**Forum mondial de l'harmonisation
des Règlements concernant les véhicules**

Proposition de série 05 d'amendements au Règlement n° 10 (Compatibilité électromagnétique)

Note du secrétariat*

«Annexe 4 – Appendice

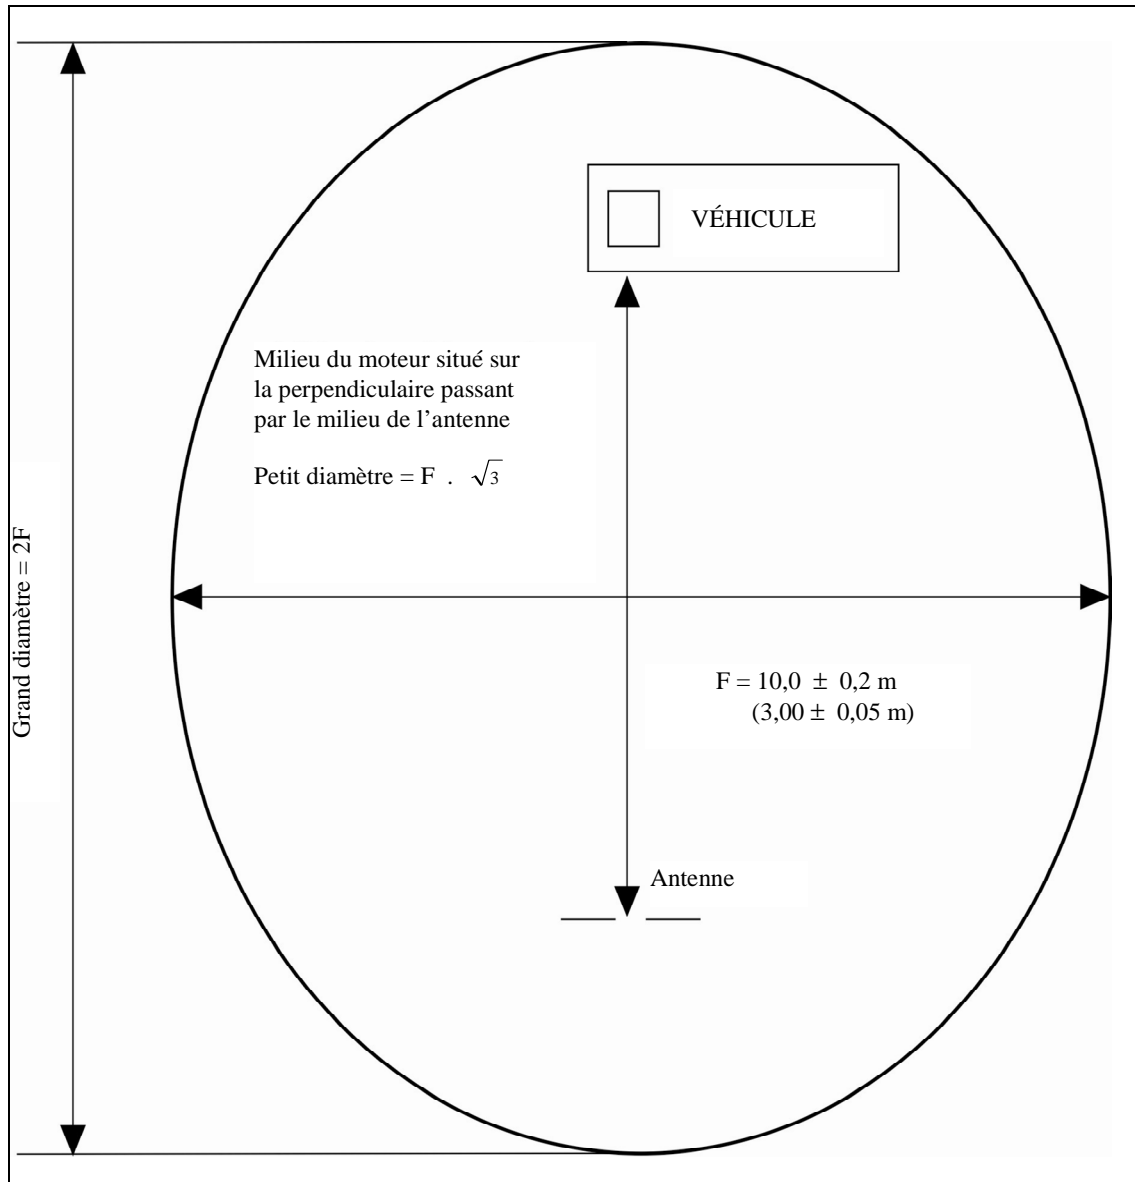
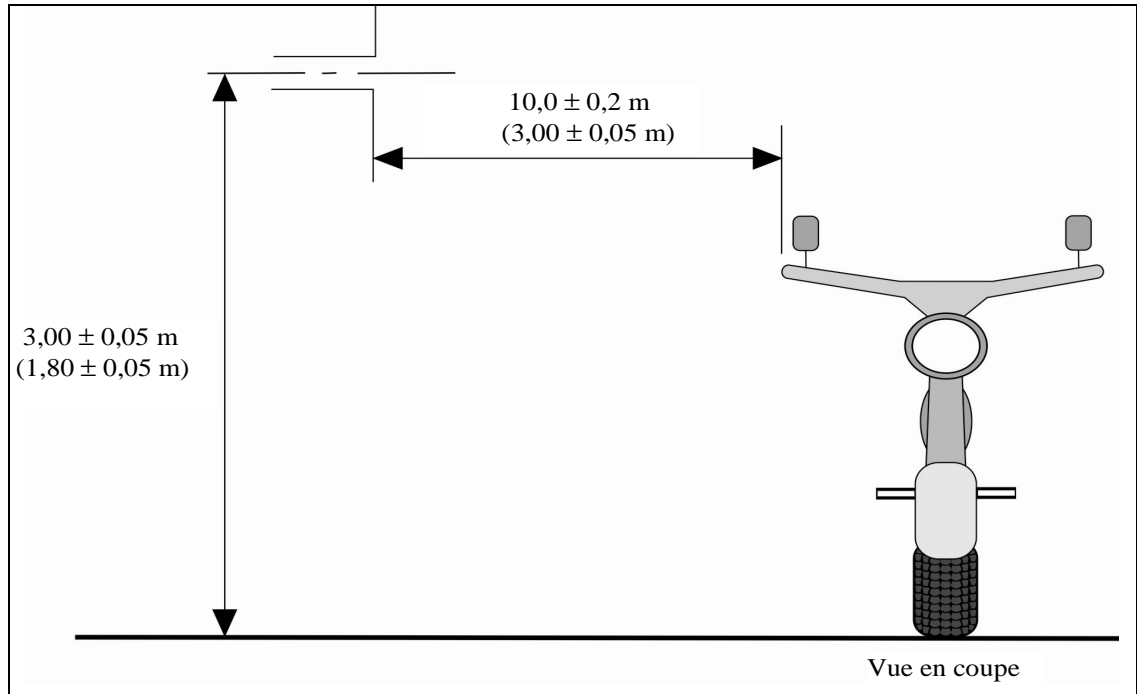
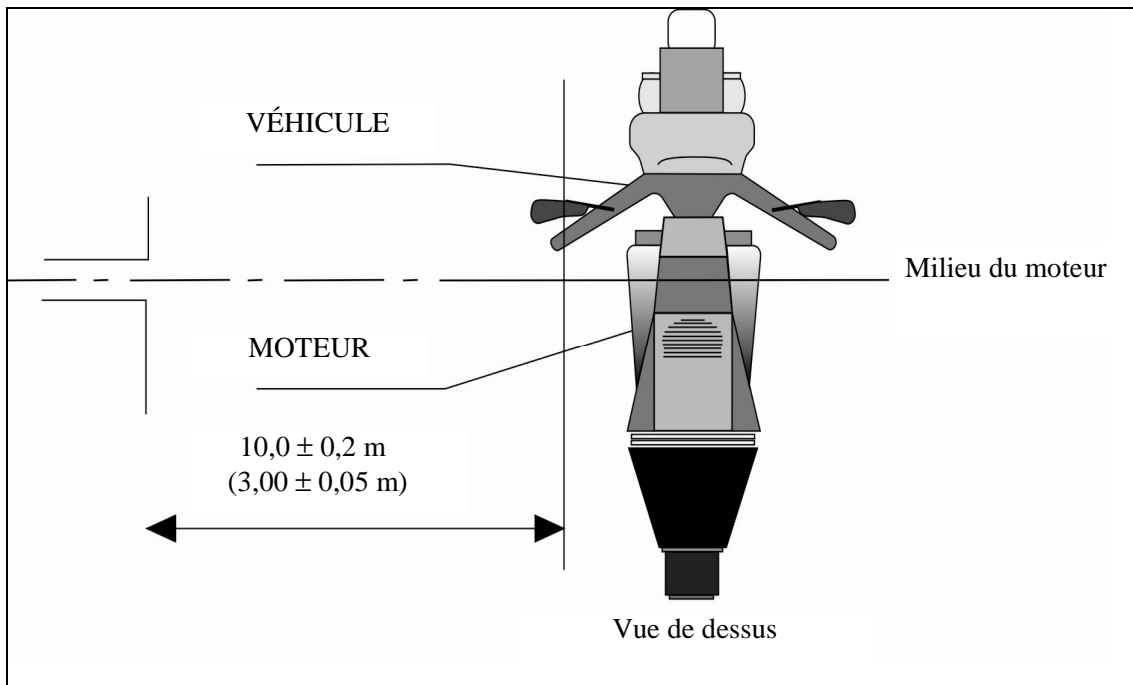
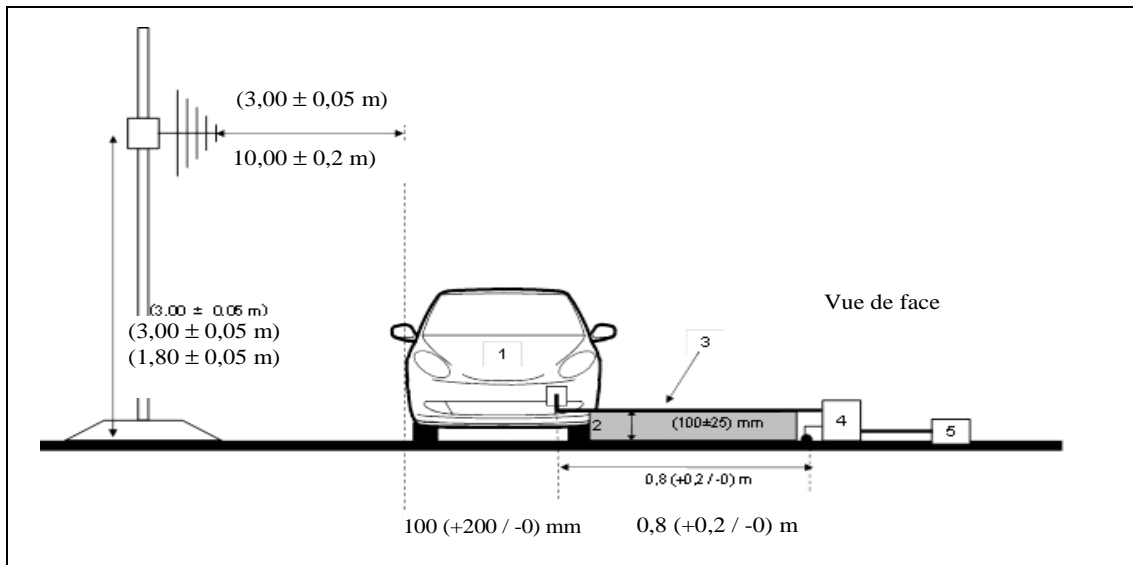
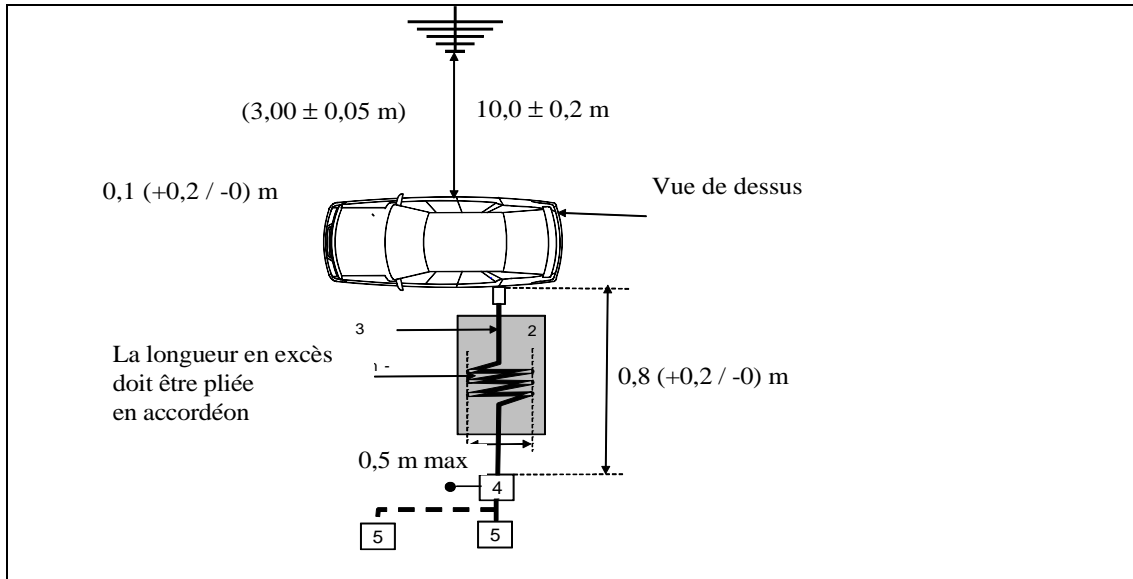
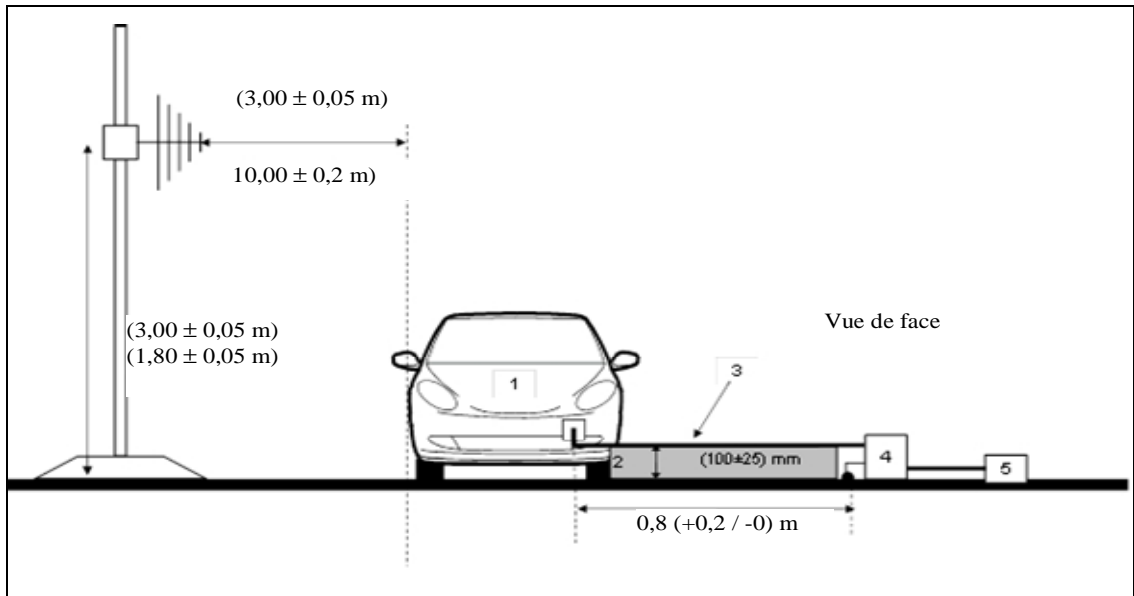
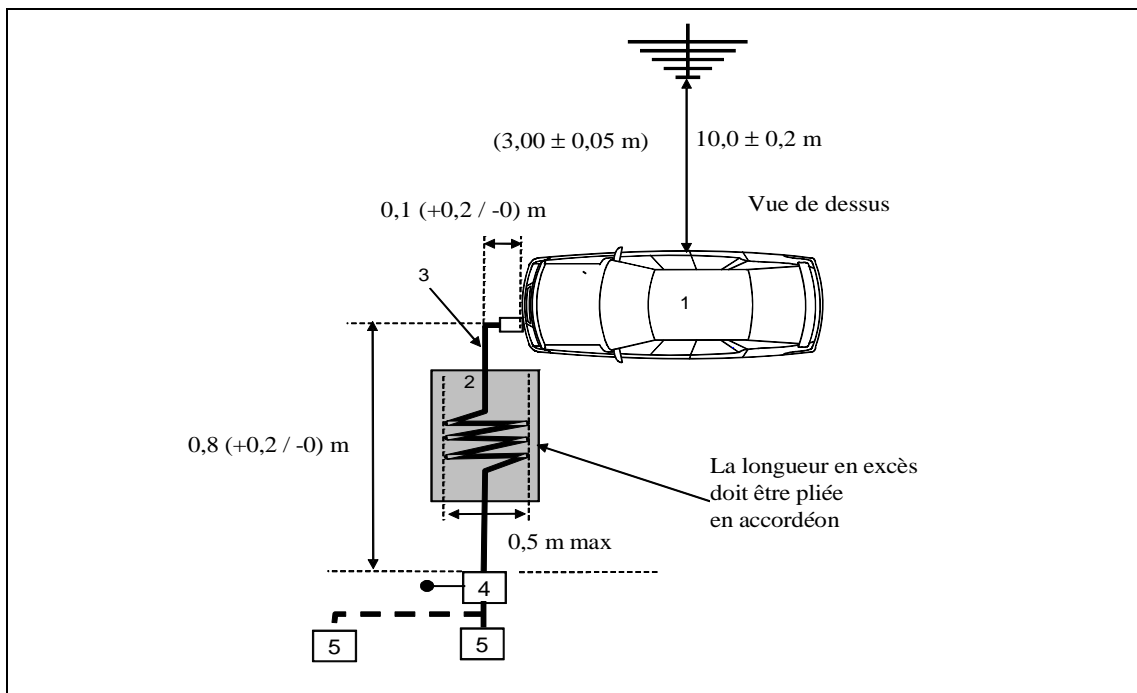
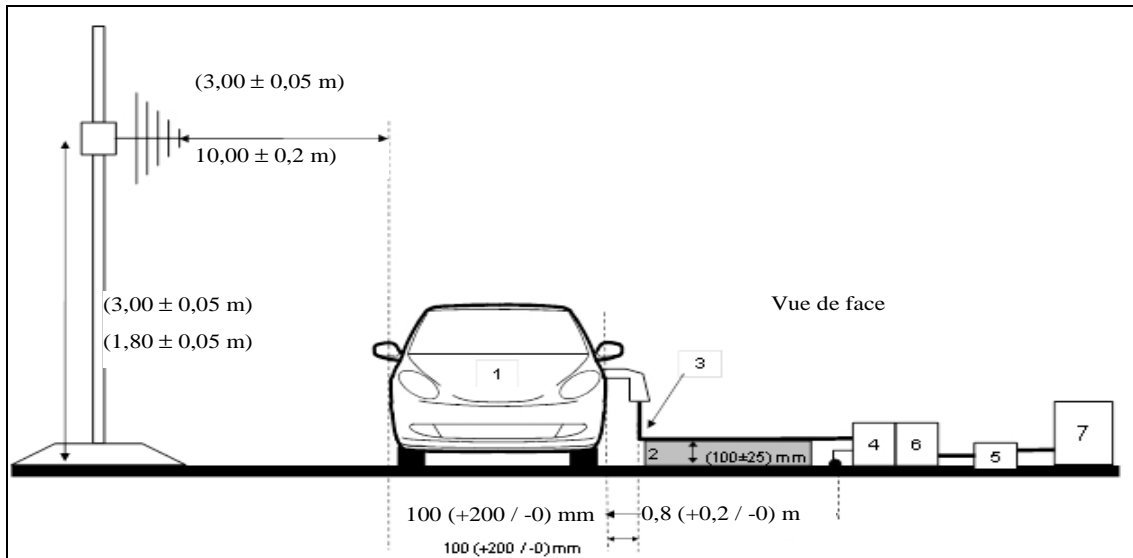
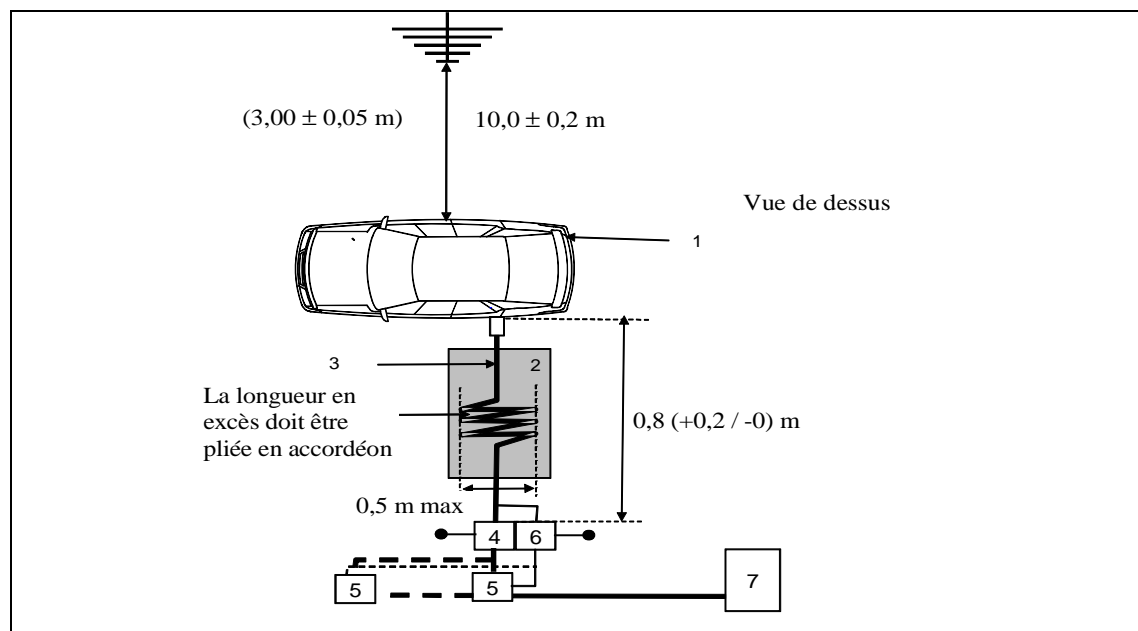
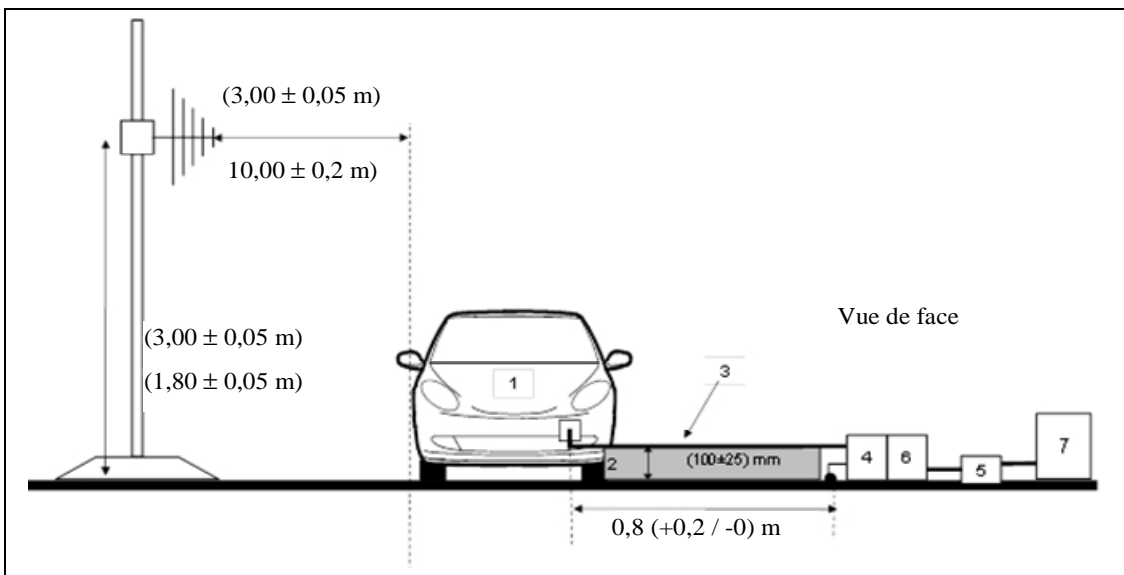
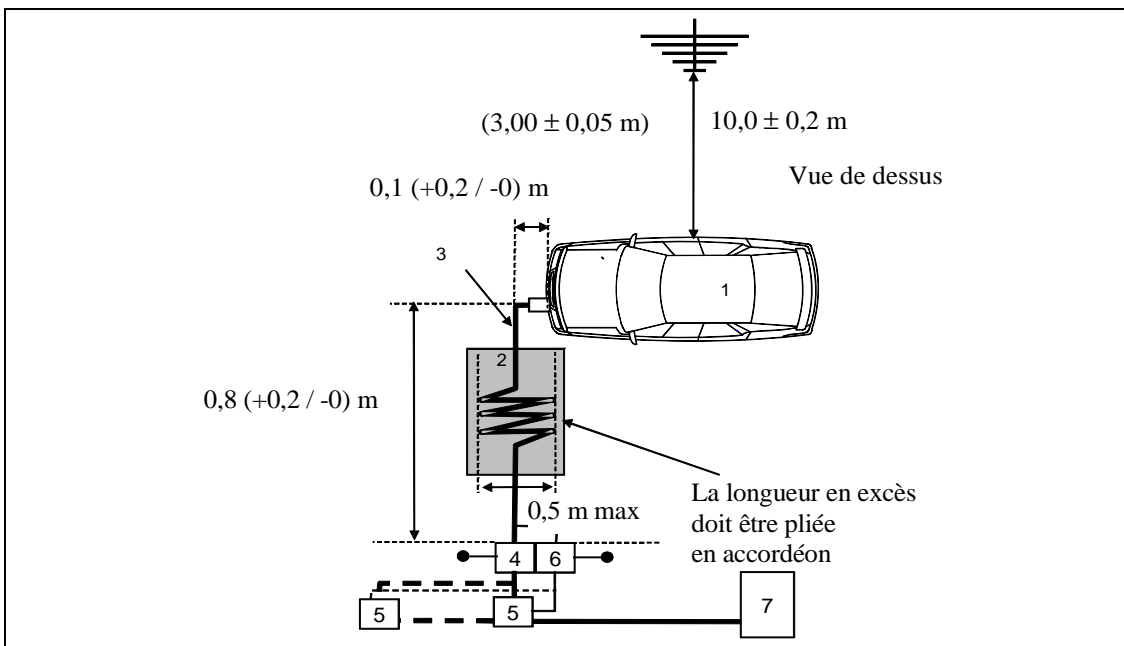
Annexe 4, appendice, modifier comme suit:
